「基準津波及び耐津波設計方針に係る審査ガイド」への対応

津波遡上における地震による地形変化等の考慮について

敷地平面図

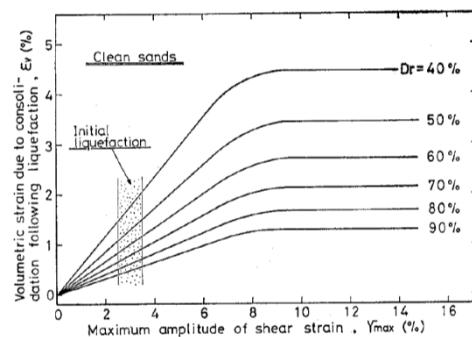
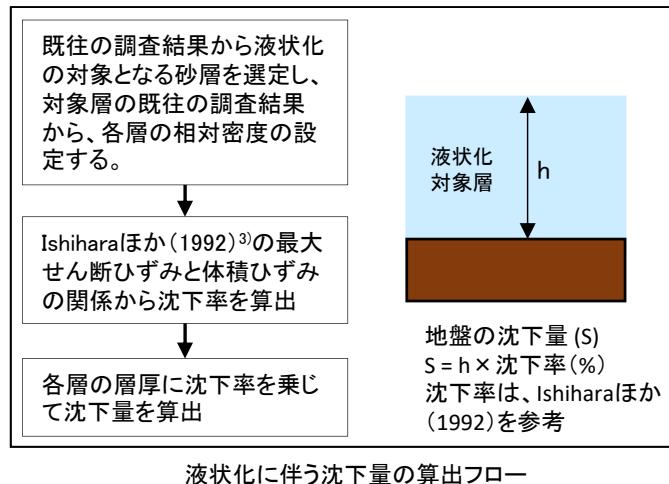
| No. | 日付 | 回次 | コメント内容 | 回答の概要 |
|-----|---------------|-----------------|--|--|
| 1 | 令和2年 3月11日 | 第38回 監視チーム会合 | <p>2.安全対策(津波)に係る個別の検討事項について ①検討内容の基本事項の確認(資料 1 P2~P3) 【監視チームの指摘】 ○「基準津波及び耐津波設計方針に係る審査ガイド」を参考に、以下を確認していることを説明すること。</p> <p>a)【ガイド3.2.2】次の可能性が考えられる場合、敷地への遡上経路に及ぼす影響を示すこと。 -地震に起因する変状による地形、河川流路の変化 -繰り返し襲来する津波による洗堀・堆積により地形、河川流路の変化</p> <p>b)【ガイド3.2.2】遡上結果を踏まえた、遡上及び流下経路上の地盤並びにその周辺の地盤について、地震による液状化、流動化又はすべり、もしくは津波による地形変化、標高変化が考えられる場合は、その影響を示すこと。</p> | <ul style="list-style-type: none"> ・審査ガイドを踏まえ、周辺地盤の液状化、斜面の崩壊等の地形変化を考慮した遡上解析を実施し、施設への影響評価を行う。 ・解析・評価に約4ヶ月を要することから、8月上旬に評価結果の報告を行うこととする。 |

- ・地震・津波による地形変化等が想定される場合には、入力津波への影響を確認し、保守的に入力津波を設定する必要がある。このため、入力津波を策定した「HAW・TVFモデル化」に対して、以下に示す地形変化等を考慮して行う。
- ・敷地内については、廃止措置計画用設計地震動S_sが作用した場合の液状化等による沈下を想定する。液状化の範囲については、地質分布等を踏まえて設定する。なお、岩着している建家の地盤は液状化しないことから、建家位置の沈下は考慮しない。
- ・HAW施設近傍に位置する周辺斜面については、崩壊を想定した土砂の堆積形状を考慮する。

■液状化等による沈下

- 敷地の地質は、埋土・盛土、砂丘砂層、沖積層、M1段丘堆積物及び久米層等から構成されており、沈下量算定の対象層としては、埋土・盛土、砂丘砂層、沖積層を選定する。
- 沈下量は、敷地を直交する地質断面図を用い、層厚と沈下率から沈下量を算出する。
- 算出した沈下量を津波評価の地形モデルとして反映する。
